Technical *Info*

Remplacement des courroies striées sur les moteurs Renault 1,4/1,6 16 V à climatiseurs K4J/K4M

Fig. 1
Version à remplacer

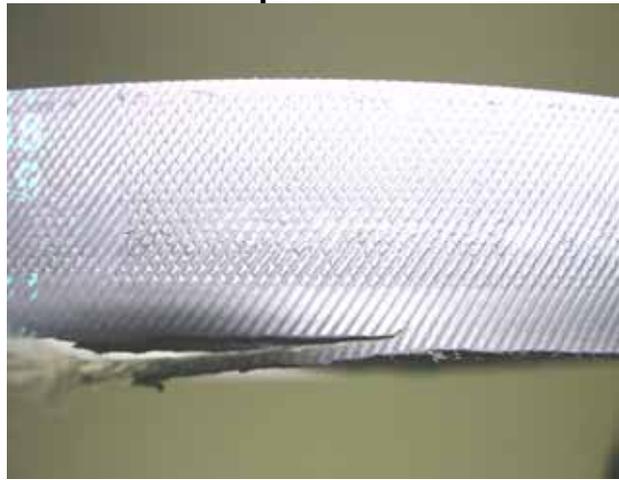
La courroie est bruyante en service, s'use rapidement et présente une abrasion. Suite à un défilement désaxé latéralement, l'armature y compris les stries risquent de rompre, ce qui par ailleurs peut causer un grave dommage moteur en cas de saut de dent de la courroie de distribution.

Sur les anciens véhicules, la courroie striée présente 6 stries (6 PK 1748). La nouvelle version ne présente que 5 stries (5 PK 1750) afin d'augmenter la distance entre la courroie et les accessoires et doit être montée en règle générale, selon Renault.

La nouvelle courroie à 5 stries n'est posée que dans les rainures extérieures de toutes les poulies, la rainure intérieure doit rester libre sur toutes les poulies. Dans ce contexte, il convient également de vérifier que l'alternateur tourne bien librement et que la pompe hydraulique de la direction assistée n'a pas trop de jeu axial. (défaut d'alignement !)
Avant de procéder au montage, nettoyer les traces d'abrasion sur les poulies avec une brosse métallique douce.
